Vyměnitelnost brzdového sedla HALDEX v případě náhrady

HALDEX DB 22 Mark IV modul X: technické schválení k použití

Identifikace brzdového sedla HALDEX Mark II / Mark III / Mark IV

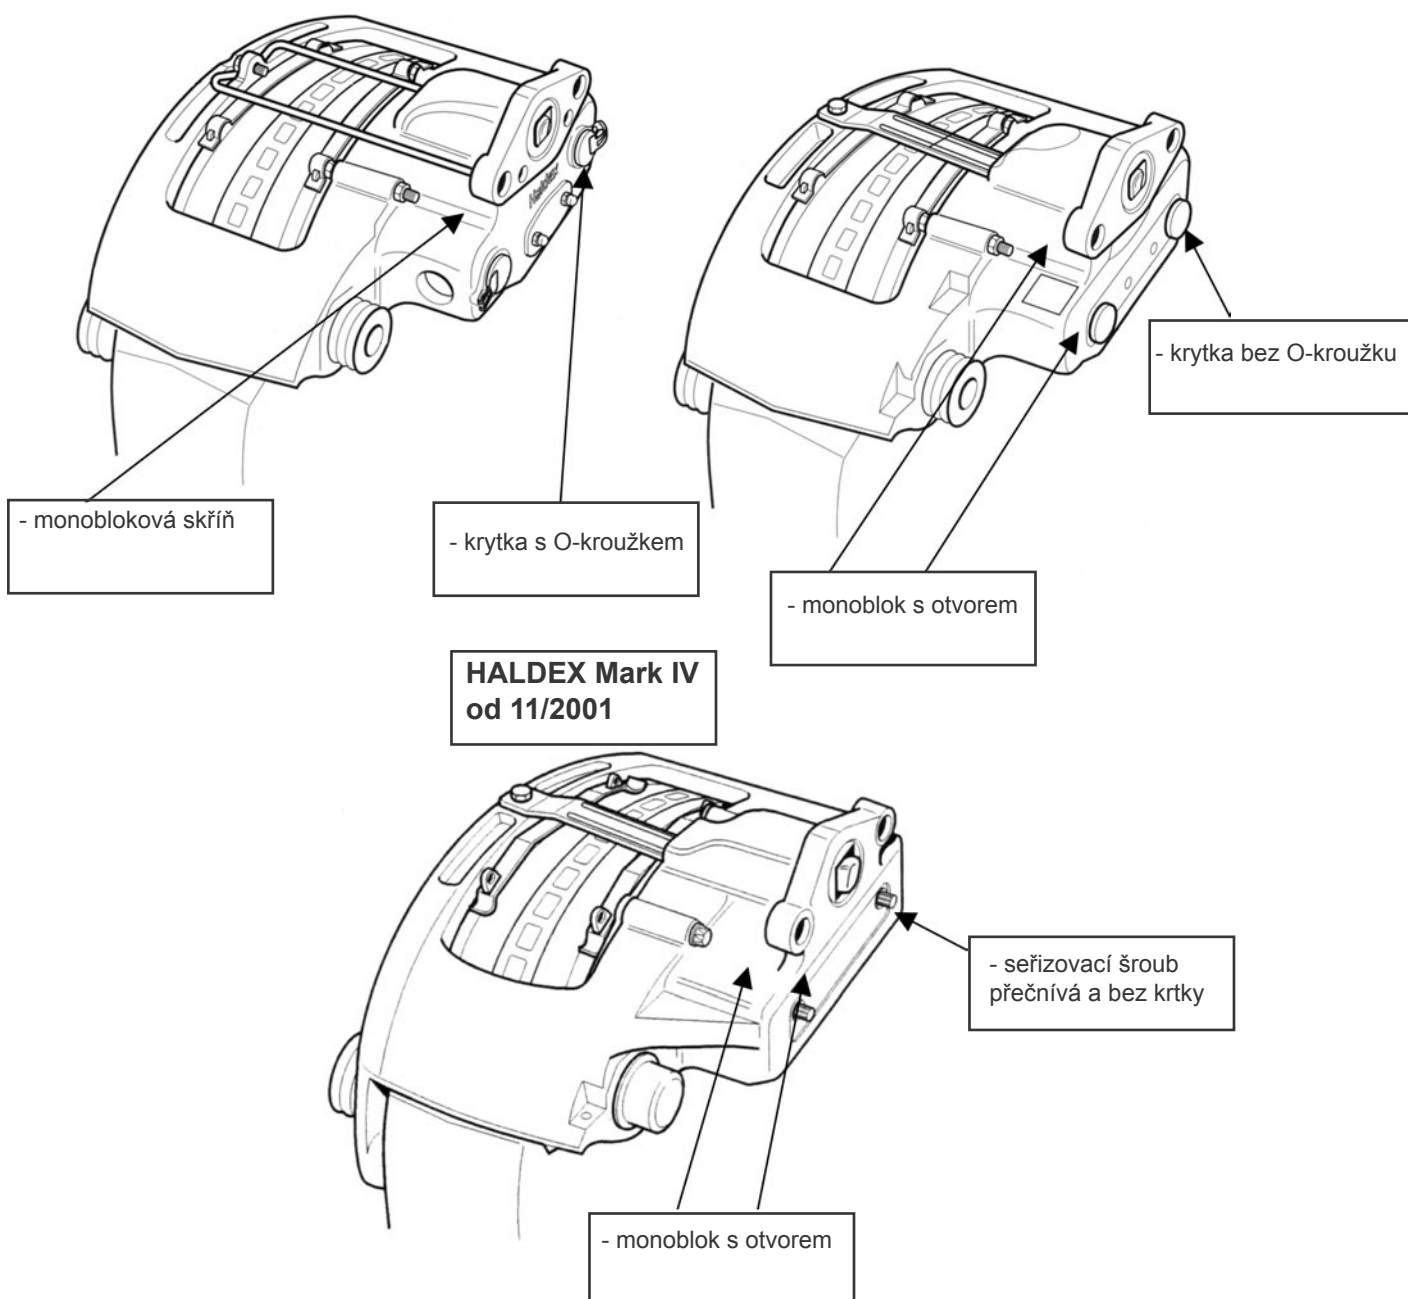
HALDEX DB 22 Mark IV lze vyměnit **jednotlivě** za HALDEX DB 22 Mark IV Modul X.

HALDEX DB 22 Mark III lze vyměnit za HALDEX DB 22 Mark IV Modul X **výlučně po celých opravách.**

HALDEX DB 22 Mark II lze vyměnit za HALDEX DB 22 Mark IV Modul X **výlučně po celých opravách.**

V případě záruky brzdového sedla generace **HALDEX Mark II nebo Mark III SAF** uznává automaticky náklady **výměny po celých opravách.**
